## **Compte rendu Technical Committee 14 février 2024**

Samuel, René Thomas, Noémie Classe IMOCA

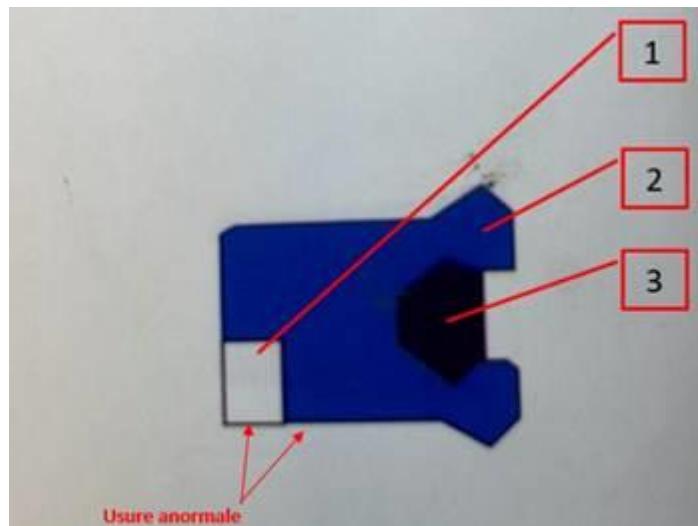
#### Observations :

Usure normale de la lèvre intérieure du joint,

Usure anormale de la zone lisse en arrière de la lèvre du joint de type arrachement de matière,

Usure extrême, voir destruction totale de la bague anti-extrusion.

#### Hypothèses :

Phénomène présent principalement sur les foilers nouvelle génération et mais qui se généralise aux foilers plus anciens.

Ce phénomène serait dû aux nouvelles conditions d'utilisation des IMOCA, où la gestion et la régulation du vol se fait de plus en plus à l'aide du vérin de quille. Cette utilisation générerait alors une augmentation des efforts sur le joint de tige générant ainsi une oscillation permanente de la quille à basse fréquence. Ces micro-mouvements ne permettraient donc plus une lubrification correcte du joint, générant un arrachement de matière.

Ronan : Le joint casse pression présente un petit risque car on va réduire la surface de guidage de notre tige ; si l'origine de la dégradation vient d'une mise en flexion de la tige et une surface de tige qui se dégrade, on ne va faire qu'amplifier le phénomène.

Antoine : oui rajouter un joint fait qu'on fait une gorge dans la bague en vesco donc on vient réduire le guidage. Là actuellement, le guidage est de 80mm, donc ajouter un deuxième joint avec une largeur de gorge de 6,3mm (8%) réduit le guidage. Si le phénomène s'aggravait cela pourrait mettre en évidence un flambage de tige qui n'est aujourd'hui pas visible. Actuellement, pas de problème de revêtement de surface.

- Envoi des joints détériorés à notre fournisseur pour inspection visuelle.
- Nous serions favorables à une analyse des données (pression et position) de la part des équipes pour une mise en évidence des phénomènes présentés ci-dessus.
- Mise en place d'un échantillonnage 3 types de joints lors des 2 transatlantiques d'Avril-Mai (Transat CIC + NY-Vendée) afin d'emmagasiner des données :

Nouveau joint se montant en lieu et place du précédent (déjà mis en place sur les bateaux de MALIZIA, FOR THE PLANET et FOR THE PEOPLE par anticipation du TC). Il se différencie du précédent par une bague anti-extrusion en POM plus robuste et une double lèvre afin de répartir la pression.
